改善箇所説明図

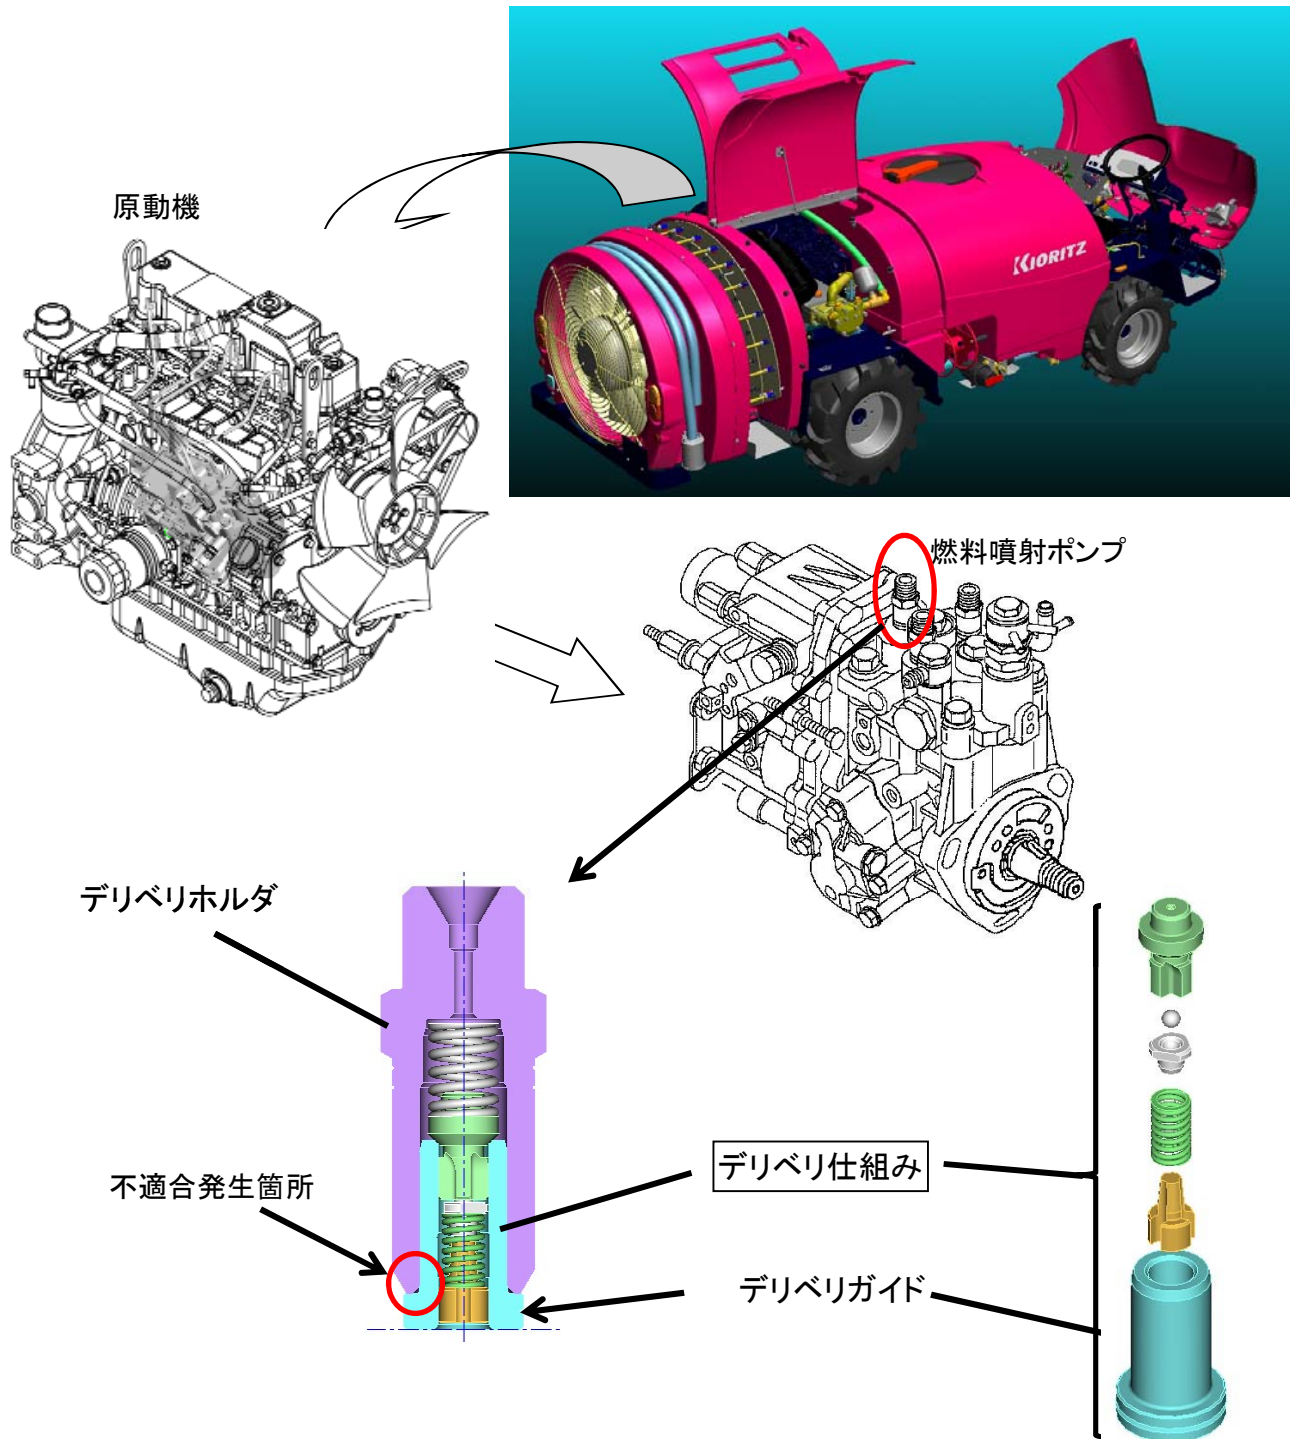
不具合発生箇所

原動機の燃料噴射ポンプにおいて、デリバリホルダ内部のデリバリガイドの熱処理が不適切なため、シール部に初期亀裂が発生しているものがある。そのため、そのままの状態で使用を続けると、当該初期亀裂が進展し燃料漏れが発生するおそれがある。

全車両、良品のデリバリガイドを組込んだデリバリ仕組みと交換する。

交換部品を示す。

燃料噴射ポンプハイドロリックヘッド取付ボルトに、緑色のペイントを塗布する。

緑色のペイントを塗布するボルト
